Wójt Gminy Stara Biała

IR.ZP.271.3.2016

W związku z przetargiem nieograniczonym dotyczącym zadania pn. **„Budowa sali sportowej w Maszewie Dużym”** wpłynęło następujące zapytanie:

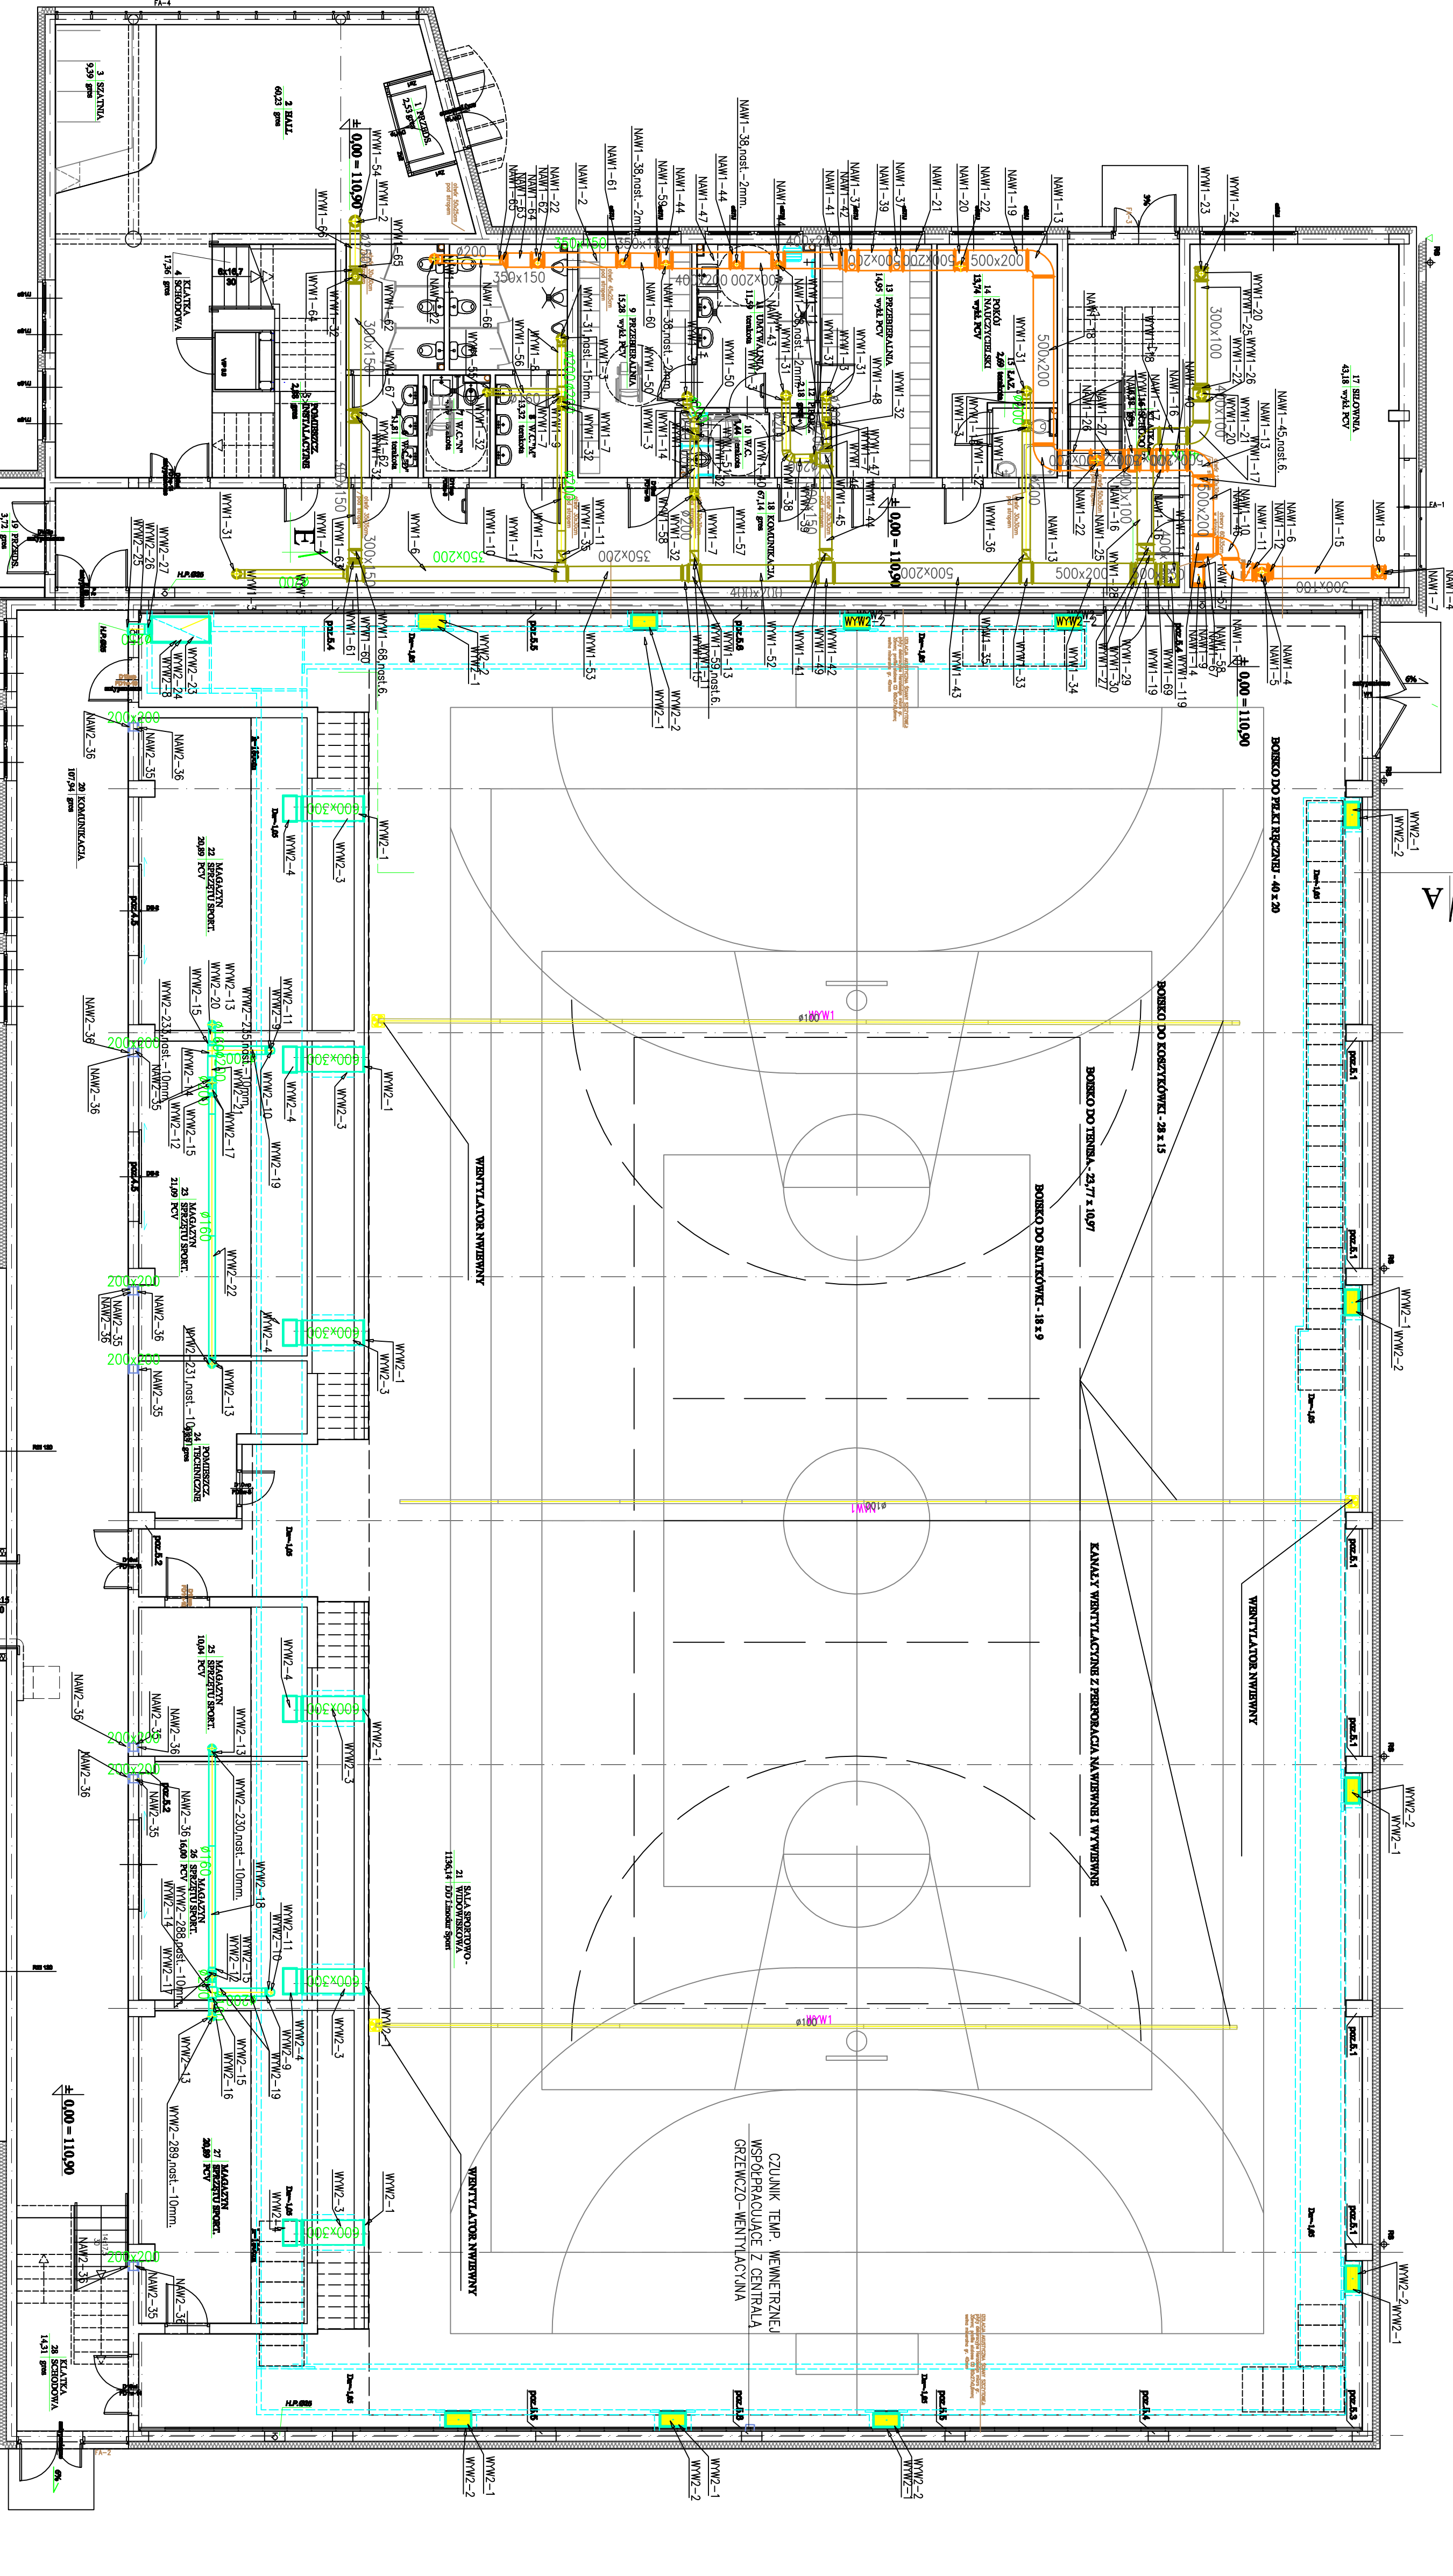
10. Czy zapis w opisie technicznym o tym że kanały prowadzone w Sali gimnastycznej powinny być w płaszczu blaszanym jest prawidłowy? Cemu to służy ?
11. Gdzie są na rysunku i w specyfikacji są wentylatory osiowe $V = 100 \text{ m}^3/\text{h}$ które mają wentylować przestrzeń podposadzkową i przewody giętkie dn100 o których mowa w opisie techniczn?

Ad. 11. W załączeniu rzut parteru z naniesionymi wentylatorami podposadzkowymi.
